地下一层平面图 变更前

地下一层平面图 变更后

变更内容: (因轴号有所调整, 以下均已变更后的轴号来表达)

1#、2#楼二层平面图 变更后

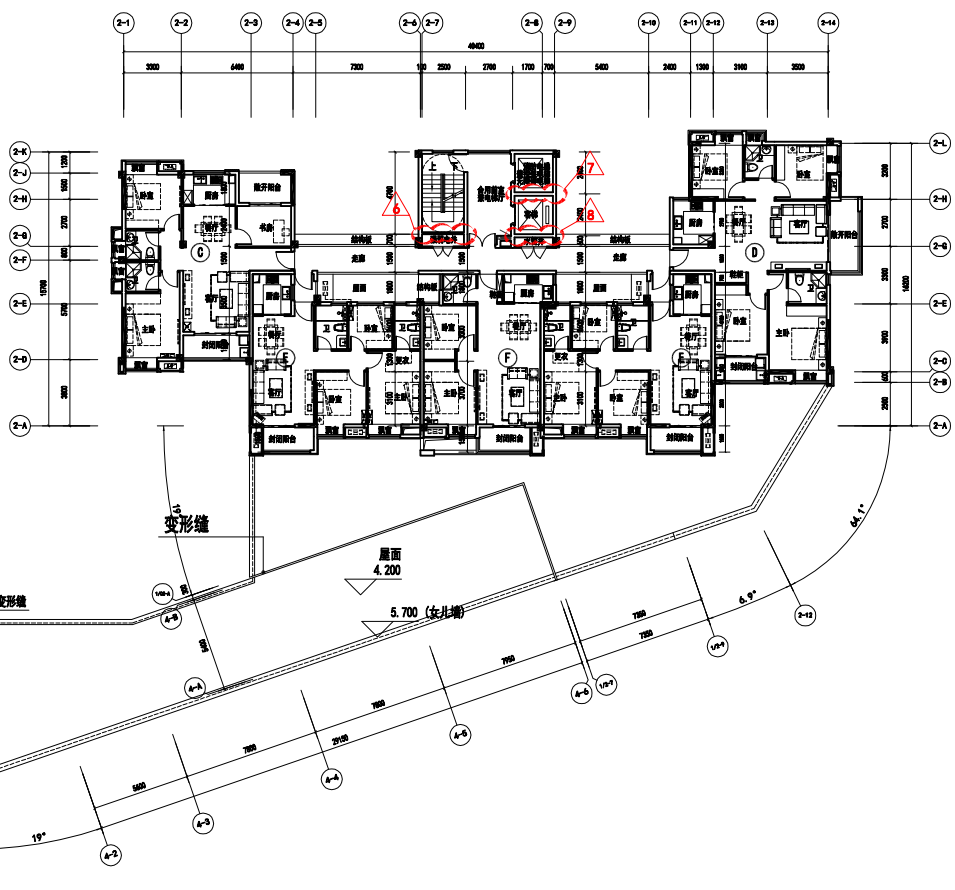
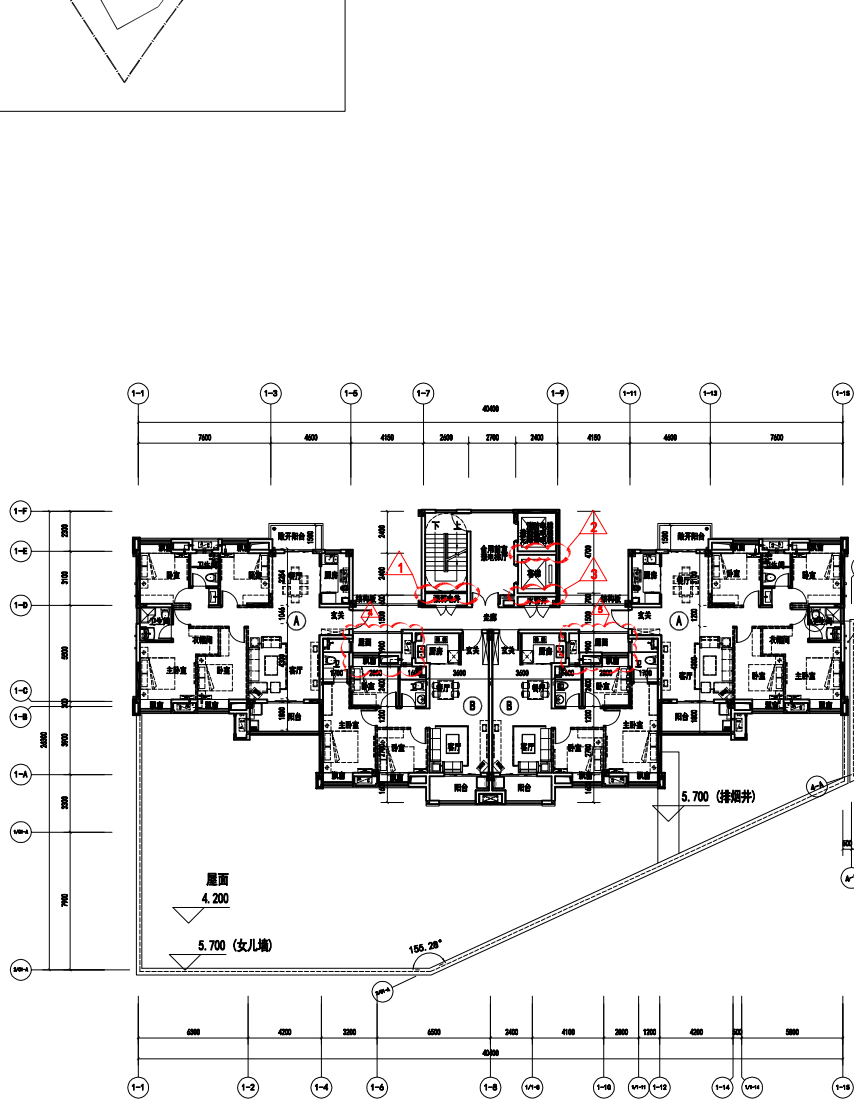
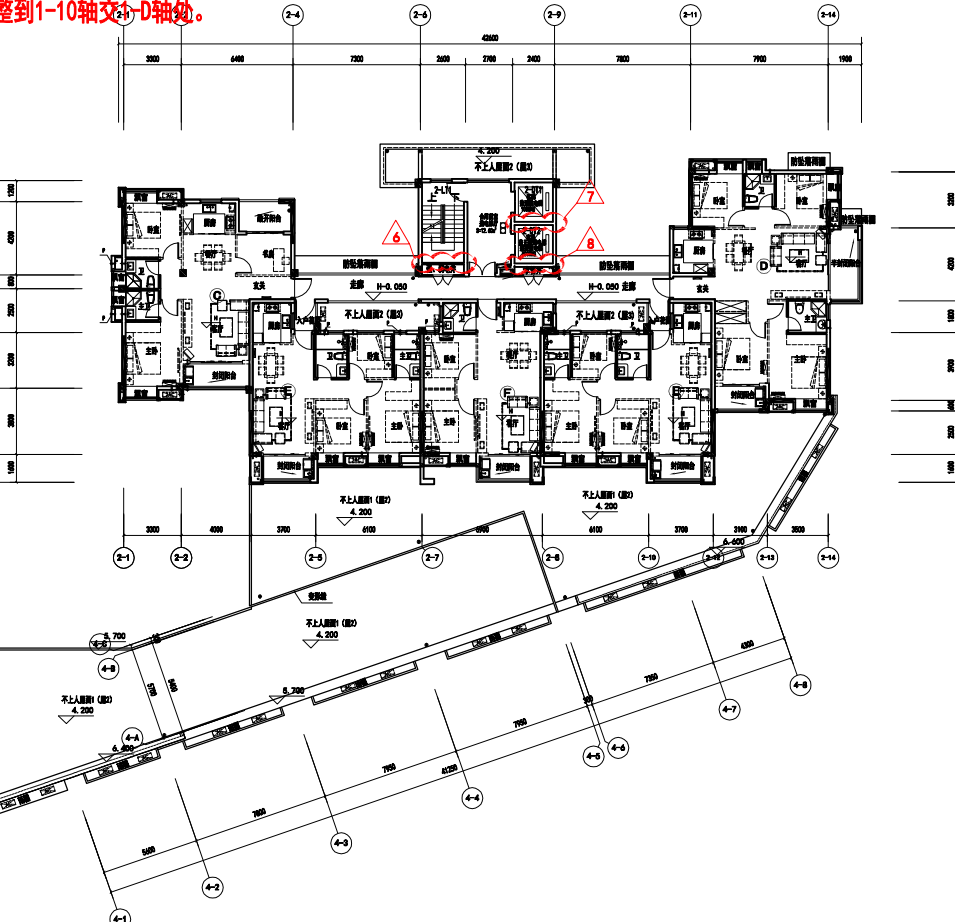
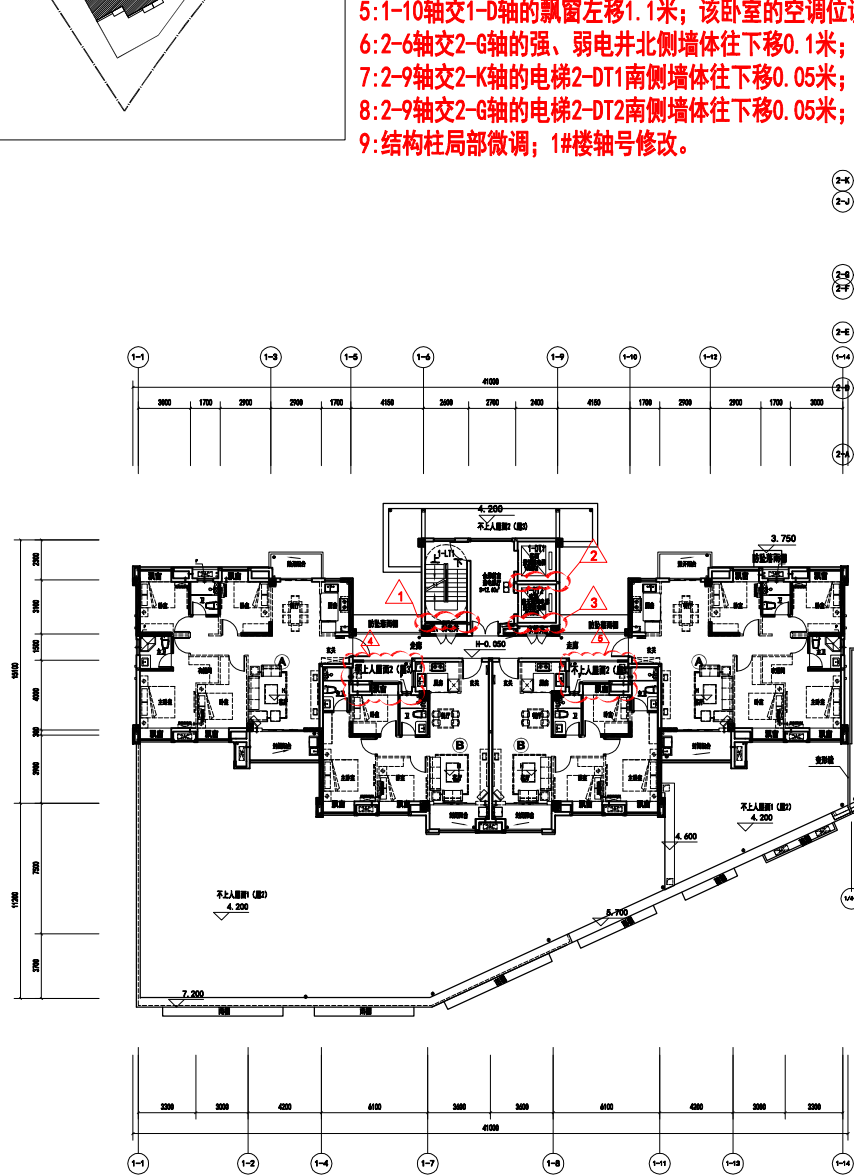
- 变更内容: (因轴号有所调整, 以下均已变更后的轴号来表达)
- 1: 1-6轴交1-E轴的强、弱电井北侧墙体往下移0.1米;
 - 2: 1-9轴交1-G轴的电梯1-DT1南侧墙体往下移0.05米;
 - 3: 1-9轴交1-E轴的电梯1-DT2南侧墙体往下移0.05米;
 - 4: 1-5轴交1-D轴的飘窗右移1.1米; 该卧室的空调位调整到1-5轴交1-D轴处。
 - 5: 1-10轴交1-D轴的飘窗左移1.1米; 该卧室的空调位调整到1-10轴交1-D轴处。
 - 6: 2-6轴交2-G轴的强、弱电井北侧墙体往下移0.1米;
 - 7: 2-9轴交2-K轴的电梯2-DT1南侧墙体往下移0.05米;
 - 8: 2-9轴交2-G轴的电梯2-DT2南侧墙体往下移0.05米;
 - 9: 结构柱局部微调; 1#楼轴号修改。

1#楼三~十八层平面图 变更后

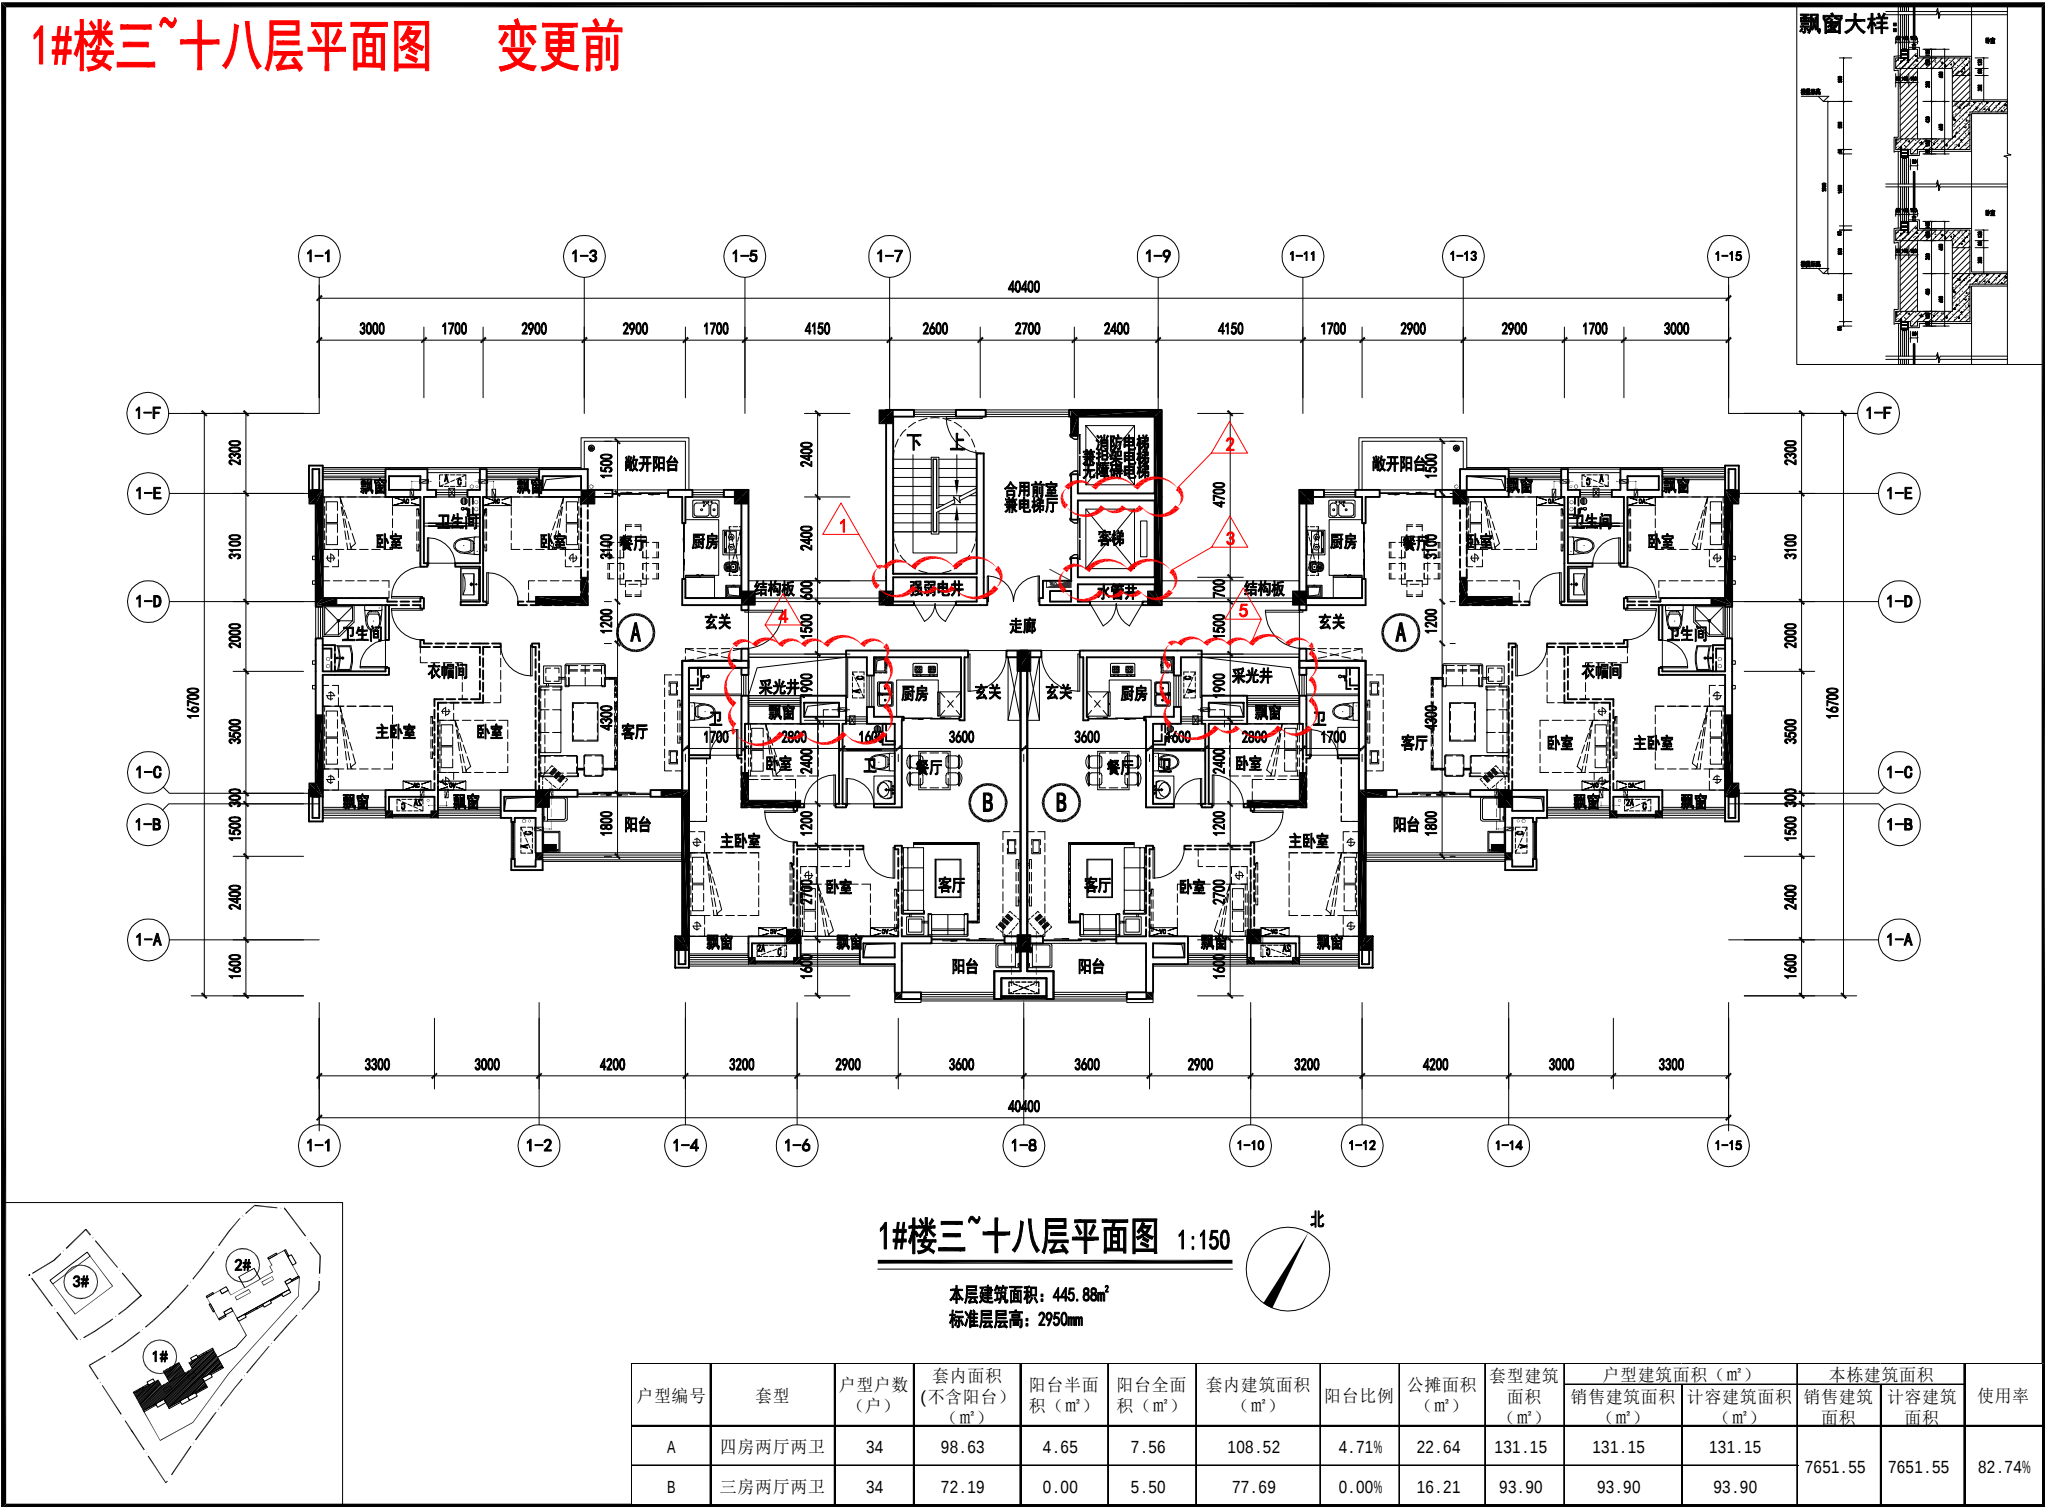
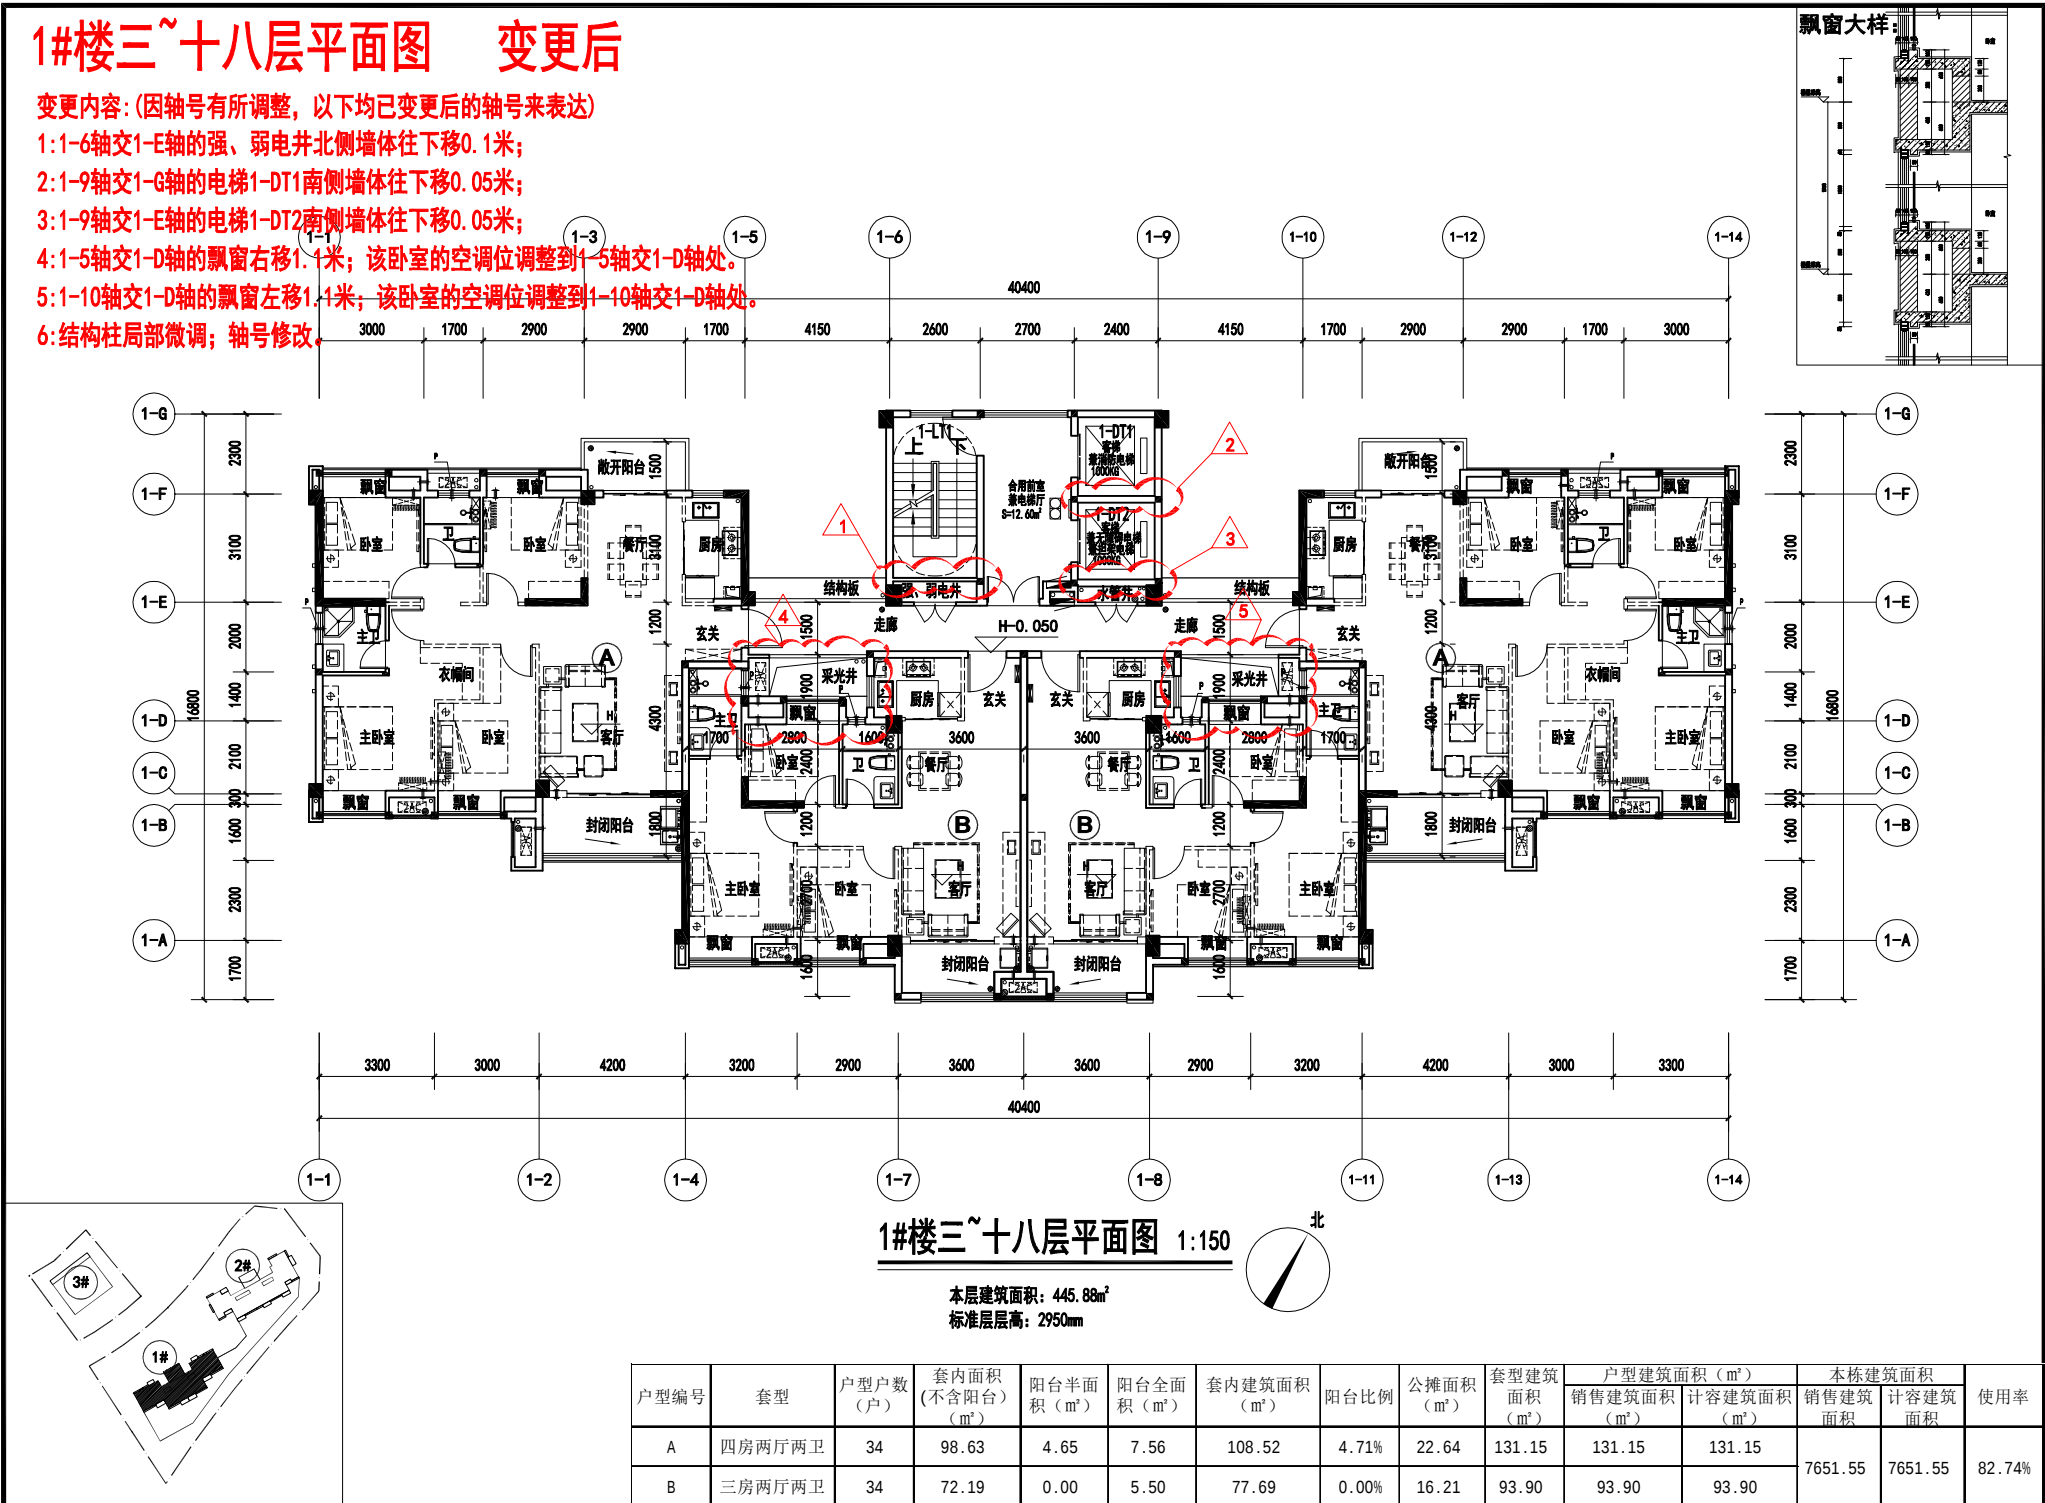
- 1-1-6轴交1-E轴的强、弱电井北侧墙体往下移0.1米;
- 2-1-9轴交1-G轴的电梯1-DT1南侧墙体往下移0.05米;
- 3-1-9轴交1-E轴的电梯1-DT2南侧墙体往下移0.05米;
- 4-1-5轴交1-D轴的飘窗右移1.1米; 该卧室的空调位调整到1-5轴交1-D轴处。
- 5-1-10轴交1-D轴的飘窗左移1.1米; 该卧室的空调位调整到1-10轴交1-D轴处。
- 6: 结构柱局部微调; 轴号修改。
